Analyse des changements proposés par Marathon Gold au projet aurifère de Valentine

RAPPORT PROVISOIRE

JANVIER 2026

Figure 1. Carte de la zone du projet désigné.

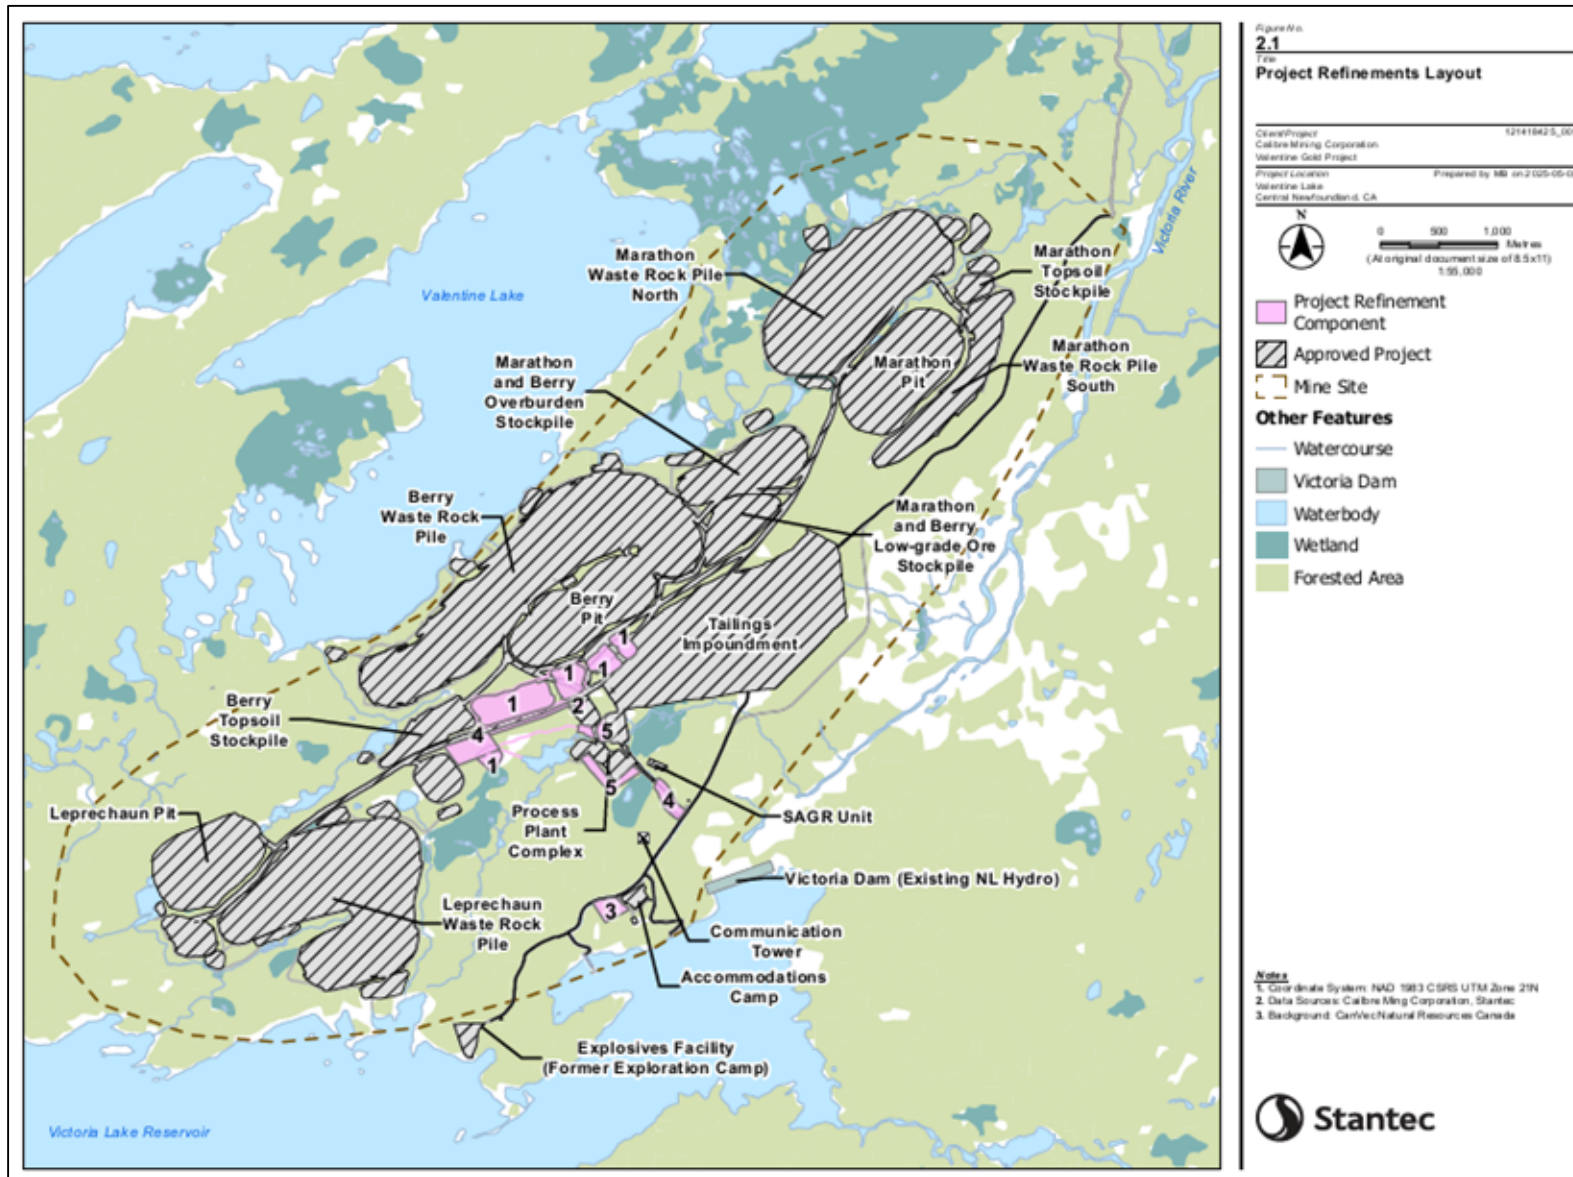
- des changements à la halde de minerai : diviser et élargir la halde de minerai à haute teneur en quatre haldes distinctes (deux de minerai à haute teneur et deux de minerai à teneur moyenne), ce qui accroîtrait l'empreinte du projet d'environ 22,09 hectares. De nouvelles infrastructures de gestion de l'eau, dont des fossés d'interception et un bassin de sédimentation avec un point de rejet final (BR-FDP-07) vers le bassin L2, ajouteront environ 2,99 hectares (zone 1 de la figure 1);
- une augmentation du stockage de carburant : accroître la capacité de stockage du diesel pour passer de 450 000 litres à 950 000 litres et ajouter des mesures de sécurité accrues, telles que des réservoirs en confinement double et des séparateurs eau-huile;

- un agrandissement du camp : ajouter jusqu'à 250 chambres, agrandir le stationnement et ajouter des installations temporaires pour accueillir le personnel supplémentaire lorsque les phases de construction et d'exploitation se chevauchent. Cet agrandissement temporaire augmentera l'empreinte du camp d'environ 3,74 hectares (zone 3 de la figure 1) pour deux à quatre années;
- un agrandissement des aires d'entreposage : agrandir les aires d'entreposage pour le stockage des matériaux et de l'équipement afin d'ajouter environ 12,59 hectares (zone 4 de la figure 1);
- Plateforme de l'usine de traitement : Agrandir la plateforme de l'usine de traitement d'environ 6,96 hectares (zone 5 dans la Figure 1) afin d'améliorer l'accès et l'efficacité opérationnelle.

Dans l'ensemble, ces ajustements augmenteraient l'aire d'exploitation minière au sein de la zone du projet désigné d'environ 48,7 hectares sans modifier le taux approuvé d'extraction de minerai. Le promoteur affirme que toutes les nouvelles infrastructures seront désaffectées et restaurées conformément au plan de réhabilitation et de fermeture décrit dans l'étude d'impact environnemental.

Figure 2. Zone du projet désigné pour le projet aurifère de Valentine.

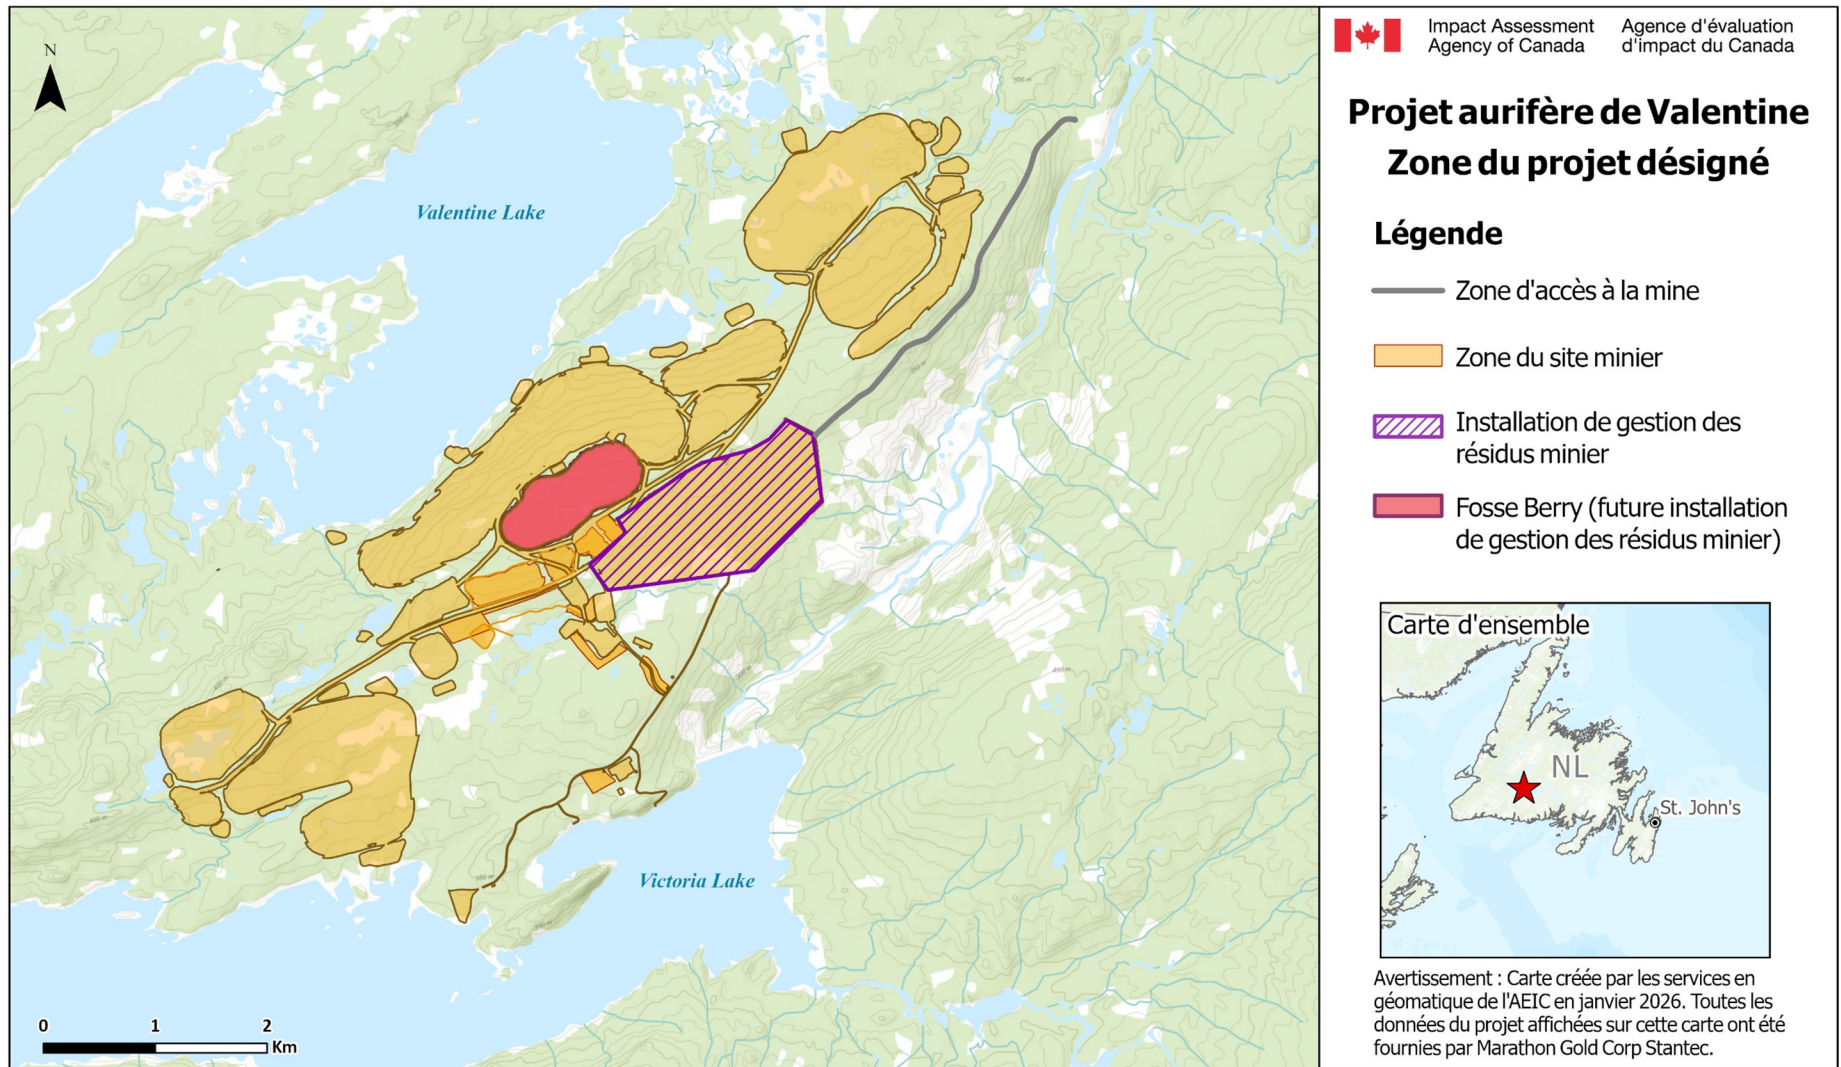
Zone du projet désigné – zone géographique occupée par le projet désigné, telle que définie par la figure 2 du rapport de l'Agence intitulé *Analyse des changements proposés par Marathon Gold au projet aurifère Valentine (3ème fosse)* (Registre canadien d'évaluation d'impact, numéro de référence 80169, numéro de document 88).

Zone du projet désigné – zone géographique occupée par le projet désigné, telle qu'elle est décrite à la figure 2 de l'annexe I du présent document, du rapport de l'Agence intitulé *Analyse des changements proposés par Marathon Gold au projet aurifère Valentine (3ème fosse)* (Registre canadien d'évaluation d'impact, numéro de référence 80169, numéro de document 88).
